INTERPELACJA

Zwracam się z prośbą o przeprowadzenie przeglądu gwarancyjnego ul. Kościelnej w miejscowości Kosobudy .

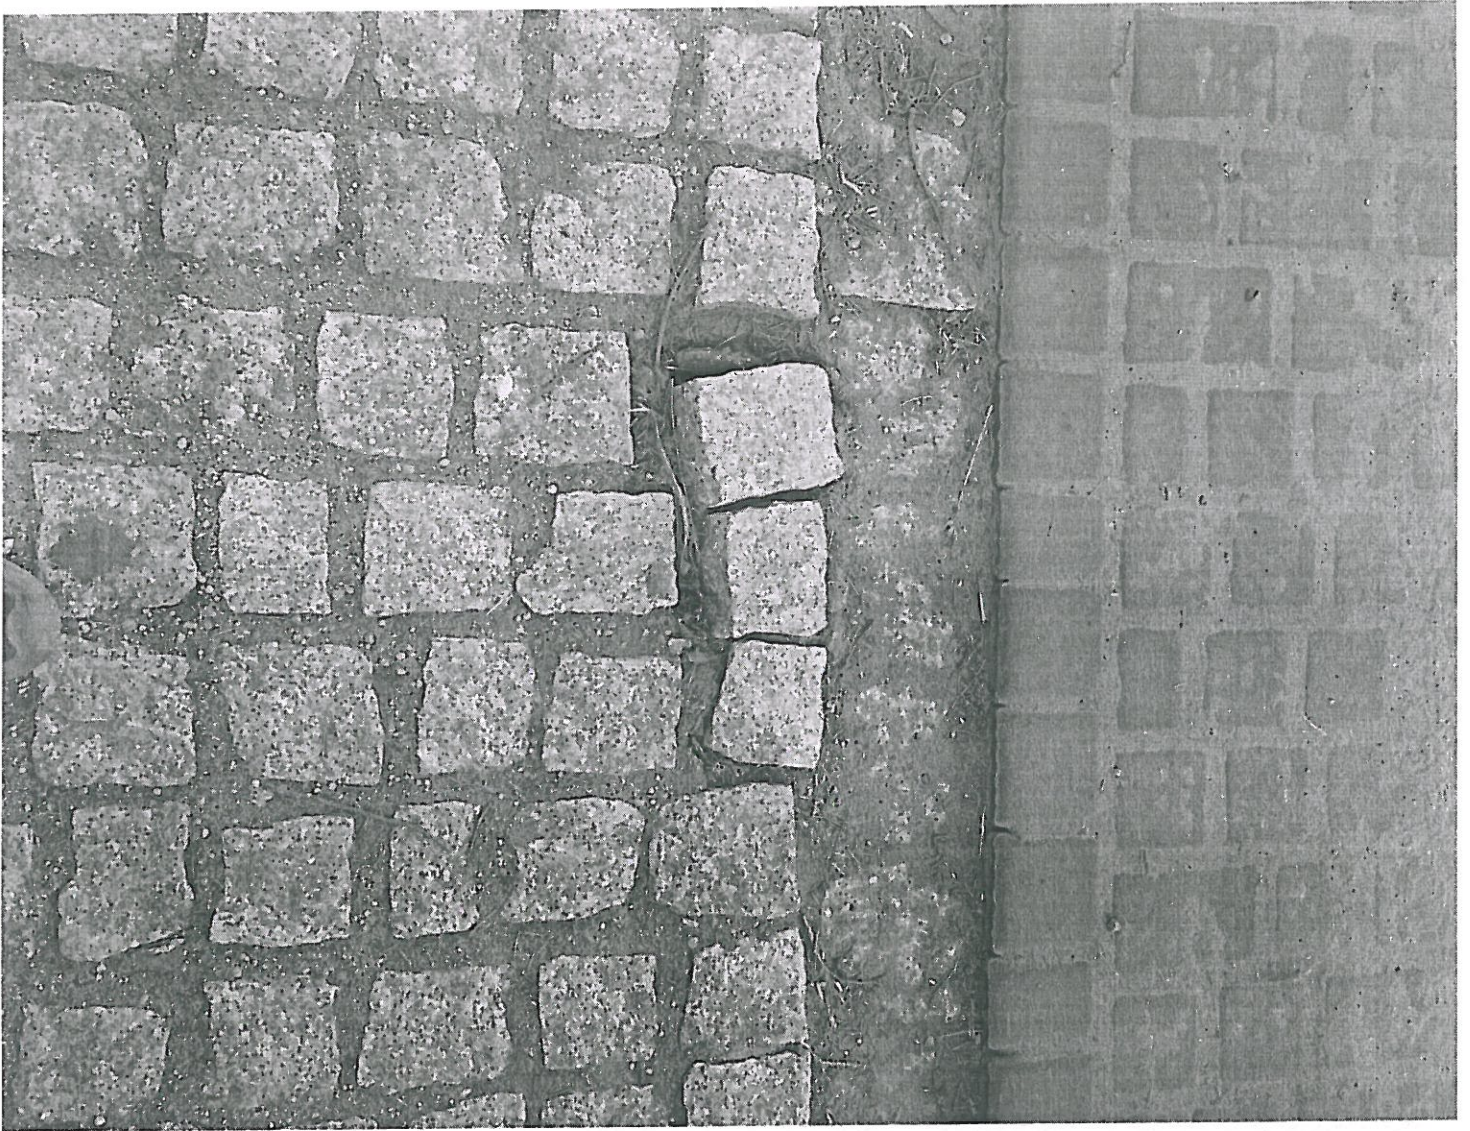
W zatokach wykonanych kamienną kostką powstają obłuzowania i kostka wypada, powodując zły wizerunek ale przede wszystkim może być przyczyną do powstania urazów dla wszystkich korzystających z tej drogi.

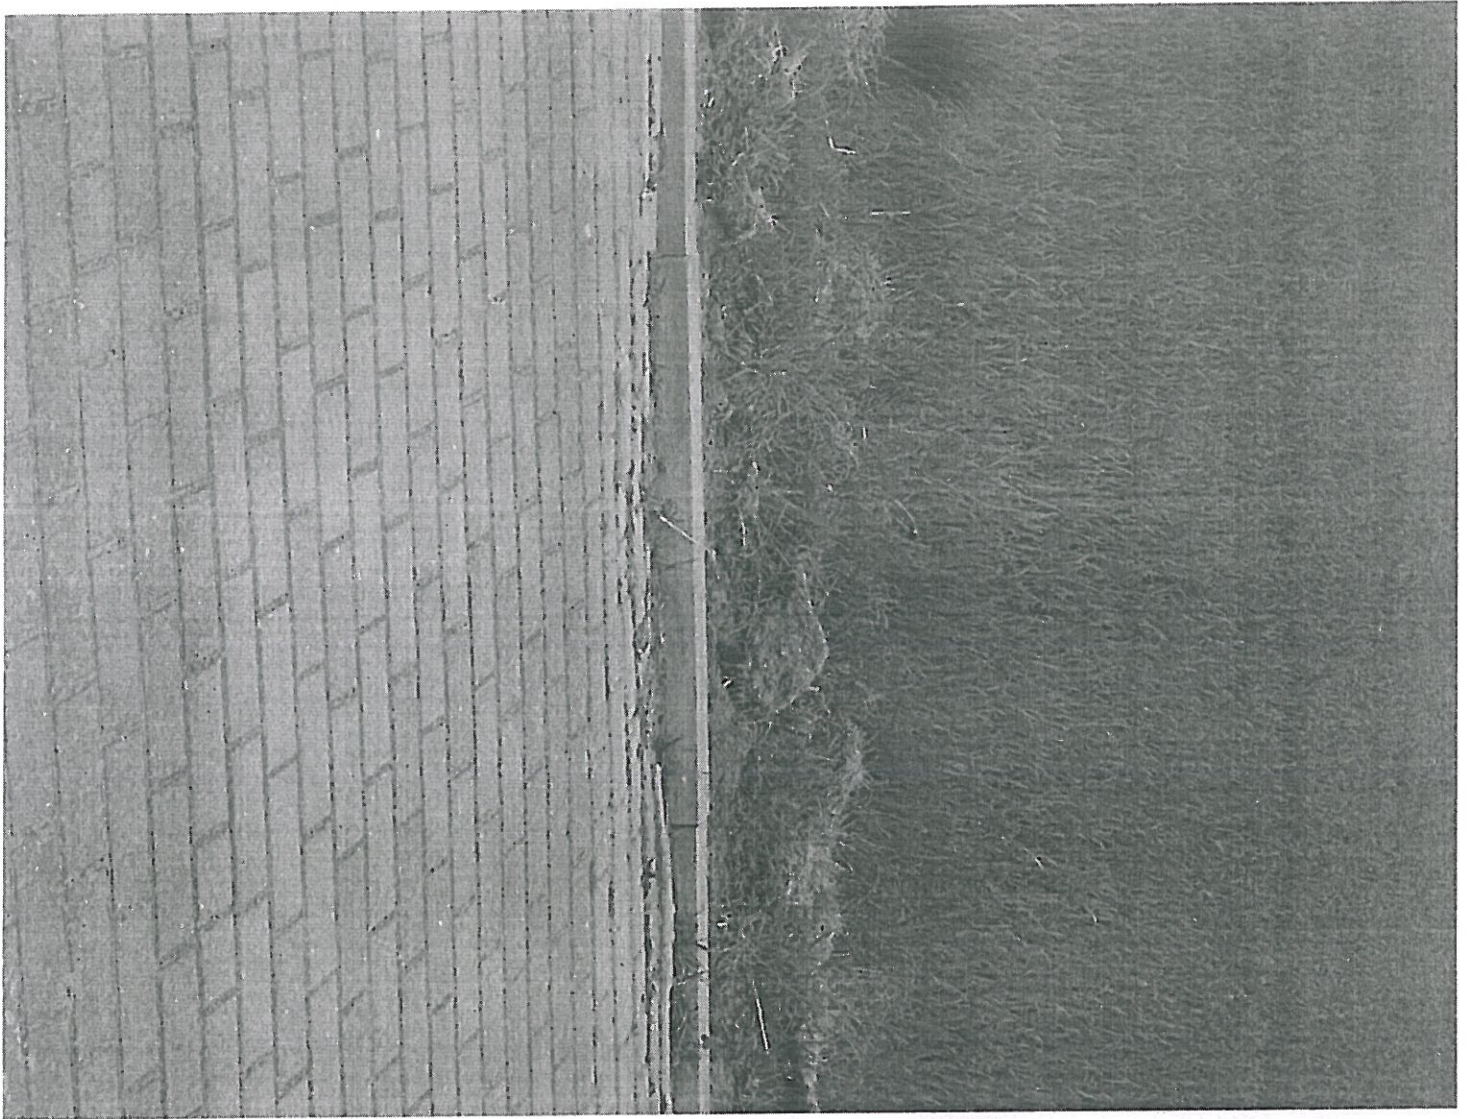
Jedwo a mela euie's
na ul. Koscielnej 14 Komobudach
